KOMENDA MIEJSKA PAŃSTWOWEJ STRAŻY POŻARNEJ W ŁODZI

MK.2370.5.1.2022

Zmiana i Wyjaśnienia Treści Specyfikacji Warunków Zamówienia

Działając na podstawie art. 286 ust. 1 i 3 ustawy z dnia 11.09.2019 r. Prawo zamówień publicznych t.j. (Dz. U. z 2021 r. poz. 1129 ze zm.), zwanej dalej ustawą PZP, Zamawiający zmienia treść Specyfikacji Warunków Zamówienia w postępowaniu prowadzonym w trybie podstawowym bez przeprowadzania negocjacji p.n.: „**Budowa strażnicy JRG PSP Łódź – Olechów – ETAP III**”, nr postępowania MK.2370.5.2022, w ten sposób że:

- 1. w Załączniku Nr 1 OPZ, Projekt Wykonawczy STWiOR, 5.10 ARANŻACJA WYPOSAŻENIA MEBLOWEGO, 226.18 ARANŻACJA WYPOSAŻENIA MEBLOWEGO 2, pkt 3.1 Konsola meblowa wg indywidualnej zabudowy KS1 po zapisie:**

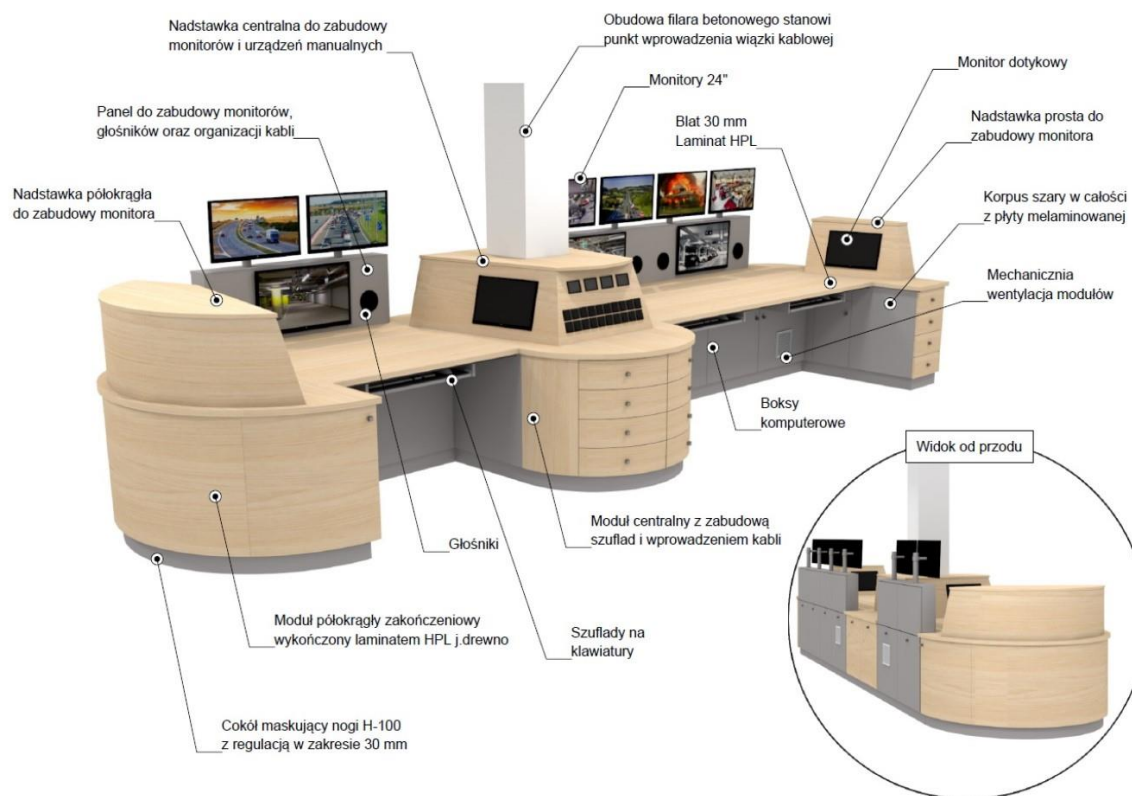
Stanowisko dyspozytorskie w pomieszczeniu 0.07 Punkt alarmowy przeznaczone dla dwóch osób. Zabudowa meblowa wg wytycznych zgodnie z rysunkiem szczegółowym

Nowoczesny pulpit dyspozytorski dwustanowiskowy wykonany na indywidualne zamówienie. Maksymalne wymiary oraz gabaryt zabudowy pokazano na rysunku aranżacji wyposażenia meblowego - rzut parteru 226.18.01. Wykonawca winien wycenić kompleksowe wykonanie stanowiska dyspozytorskiego wraz z projektem szczegółowym zabudowy wykonanym przez firmę meblarską. Mebel musi być dostosowany do zabudowy elektroniki, wielkości pomieszczenia i ergonomicznej pracy, być wyposażony w instalację elektryczną, moduły wentylacyjne, gniazda zasilające, wyłączniki, tabliczki znamionowe, mediaporty itp.

Standard wykonania: blat: wysokiej jakości laminat HPL charakteryzujący się dużą odpornością na ścieranie.

Korpus: na bazie płyty meblowej, płyta melaminowana, metal.

Cokół: blacha stalowa nierdzewna.

Kolorystyka: dopasowana do pozostałych mebli w pomieszczeniu: kolor platynowy szary oraz jasne drewno.

Przykładowe zdjęcia produktu w załączeniu. Szczegóły wykonania należy ustalić z Zamawiającym. Przed zamówieniem Wykonawca przedstawi rysunek mebla do akceptacji Zamawiającego.

2. w Załączniku Nr 1 OPZ, Projekt Wykonawczy STWiOR, 5.9 PROJEKT WYKOŃCZENIA WNETRZ, 226.17.04 RZUT SUFITÓW PODWIESZONYCH – PARTER, 226.17.05 RZUT SUFITÓW PODWIESZONYCH- PIĘTRO +1, 226.17.06 RZUT SUFITÓW PODWIESZONYCH- PIĘTRO +2

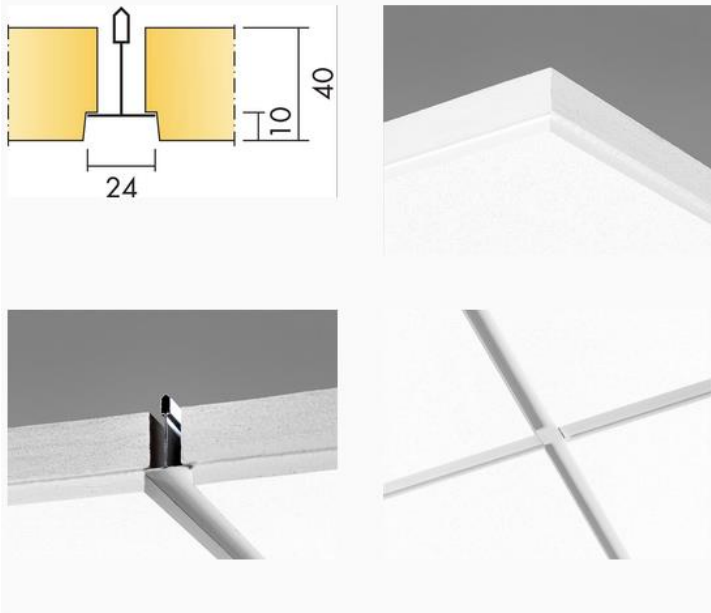
„Sufit podwieszany rastrowy 60x60”

„Sufit podwieszany kasetonowy 60x60”

4) Boczna ściana sali szkoleniowej (powierzchnia do wyceny 33 m2):

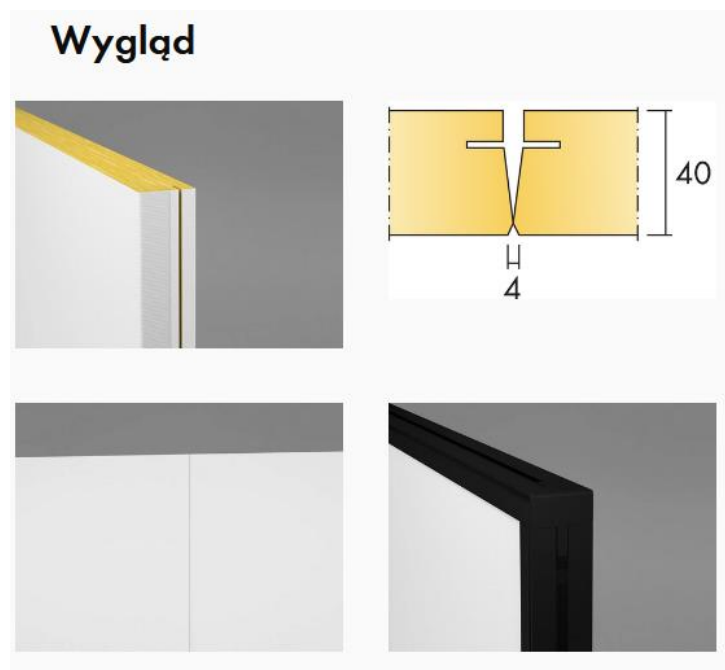
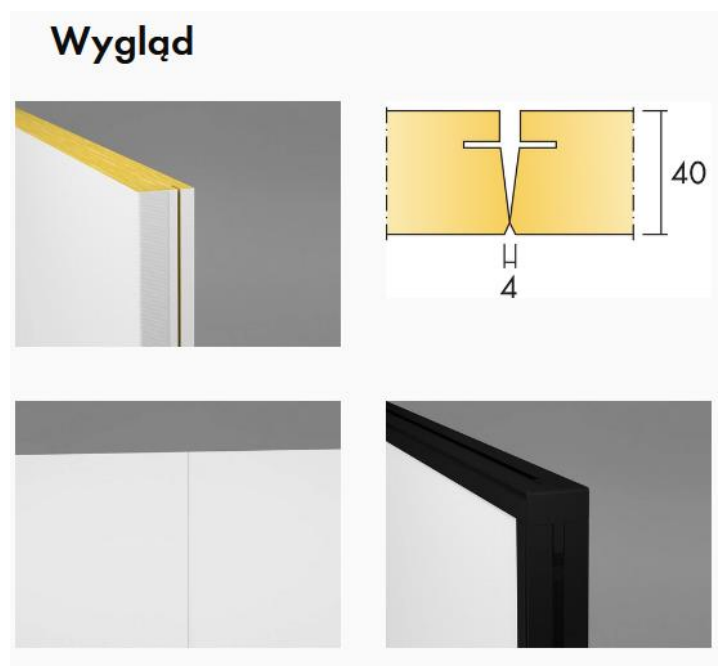
okładzina akustyczna ściany z ukrytą konstrukcją nośną oraz krawędzie zakończone lekką fazą, która tworzy dyskretne połączenie paneli.

- a) wymiar płyt : 2700x600x40
- b) wsp pochłaniania dźwięku dla 125Hz = 0,20 lub więcej, dla 250 Hz = 0,75 lub więcej, dla 500 Hz = 1,00 dla 1000 Hz = 1 dla 2000 Hz = 1, dla 4000 Hz = 1
